資料5-1-②bの修正について

第4回琵琶湖部会資料5-1-②bについて、以下の修正があります。

「淀川水上オートバイ関係問題に関する提言 資料編」の修正について

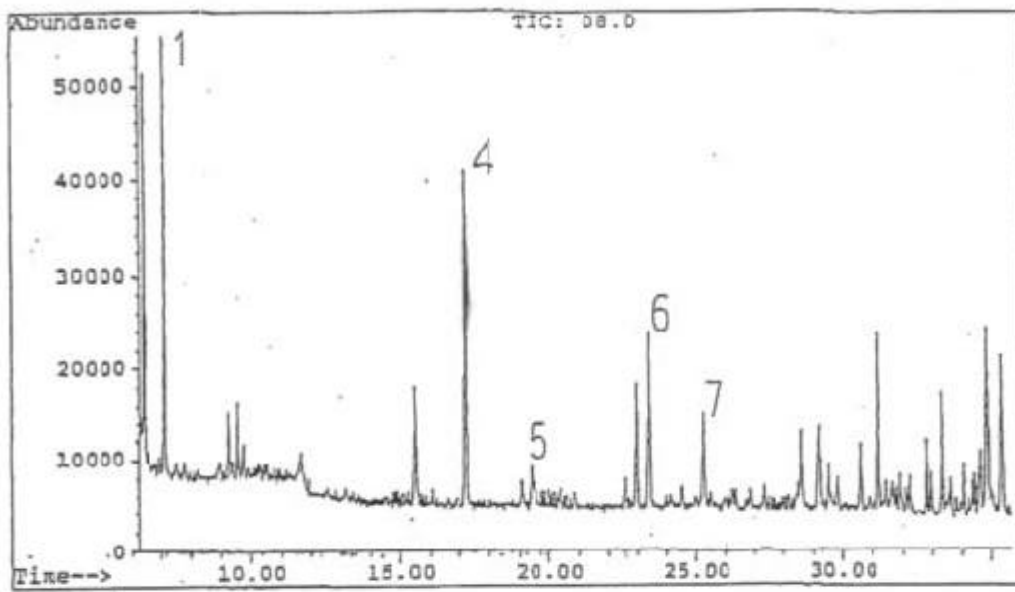
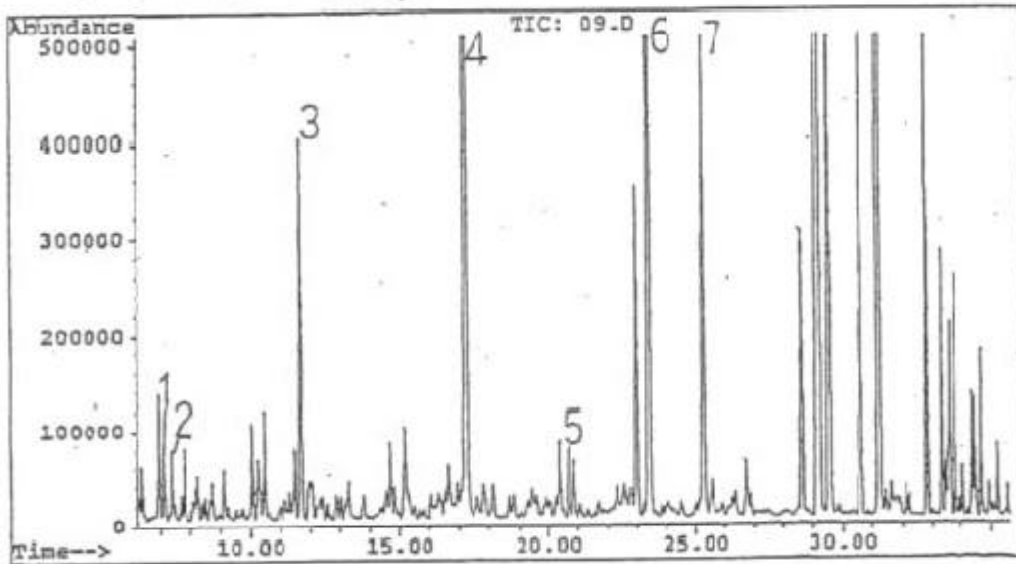
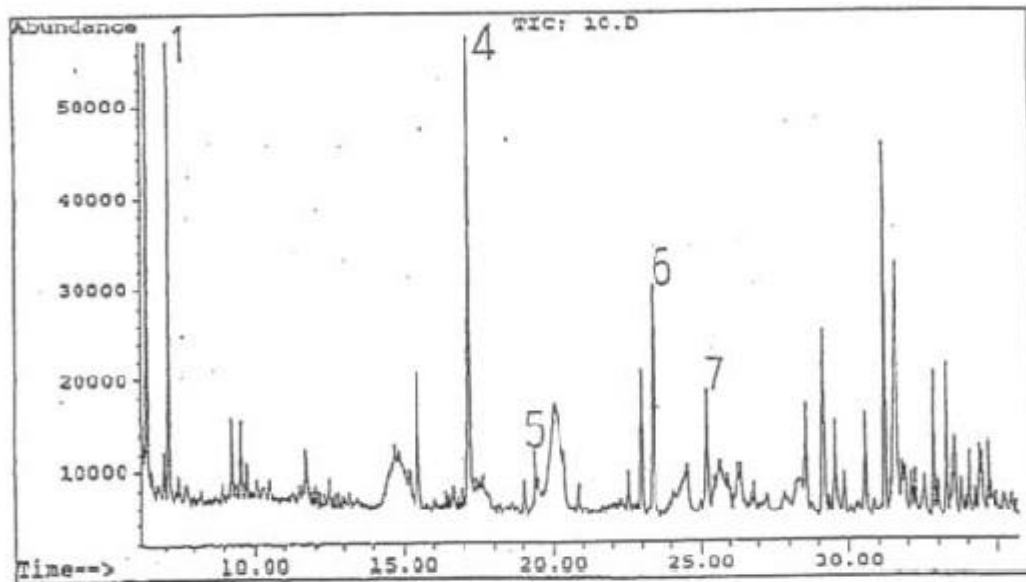
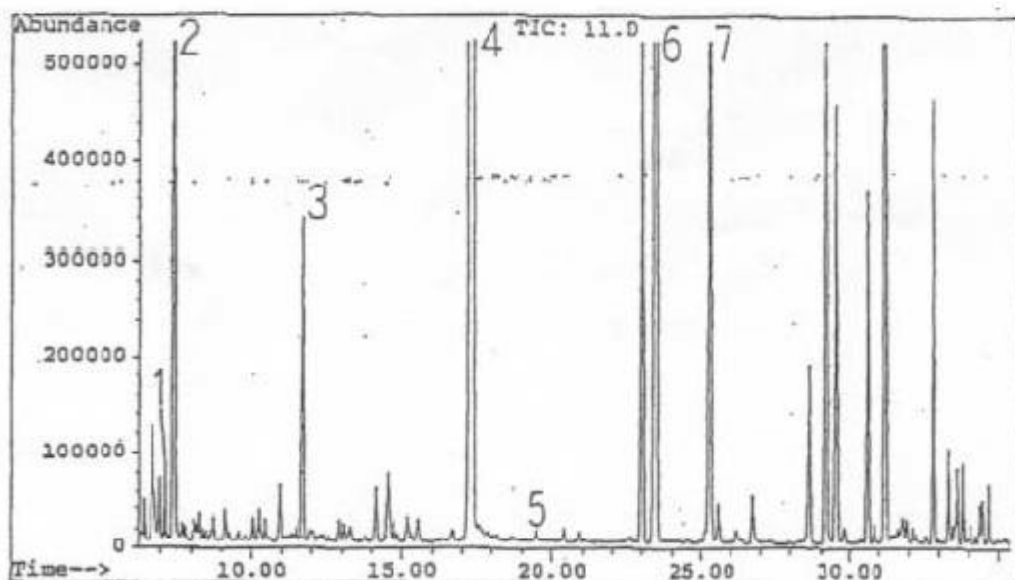
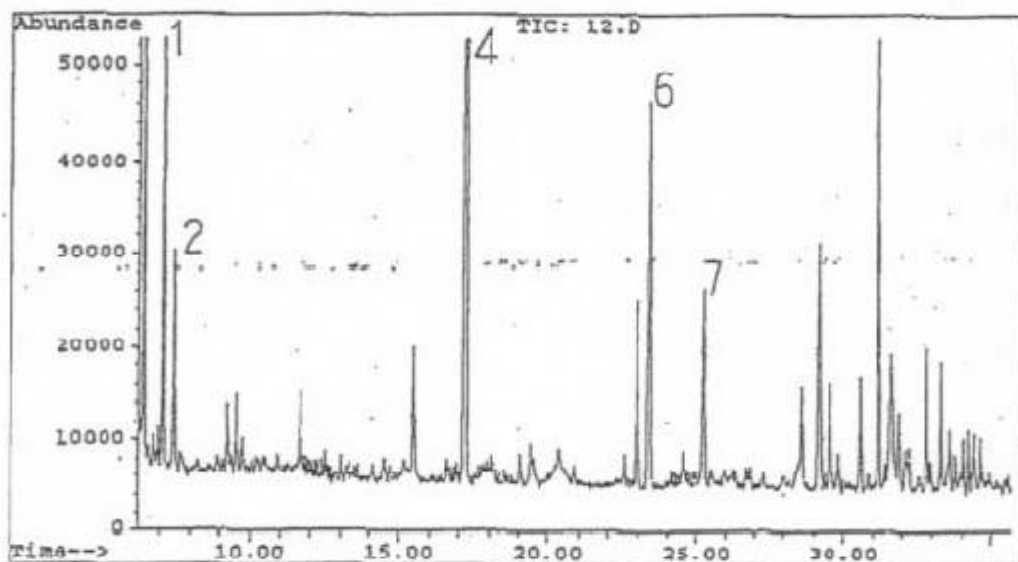
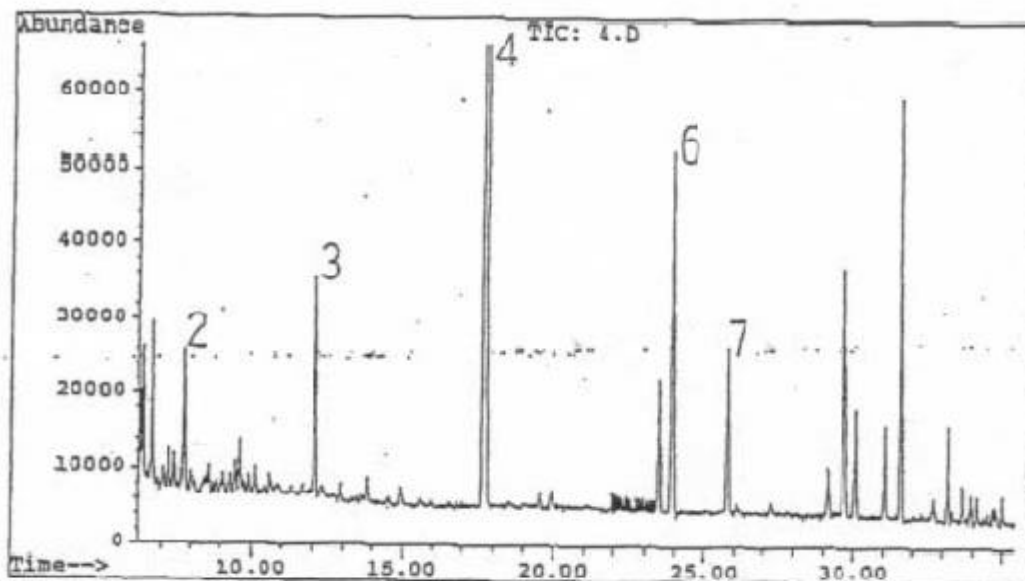
②P23の文章とP24図との不一致

元資料は別紙Bの図1～図6を使用しており、これより抜粋したものを本文(P24)に添付していましたが、P23 該当個所の記述訂正がなされていなかったため、P23「4. 測定結果」の文章とP24の図が対応していませんでした。

今回、元資料の図全部(別紙B)を追加提供させていただきます。P23 文章中の図番と別紙Bの図番は対応しております。
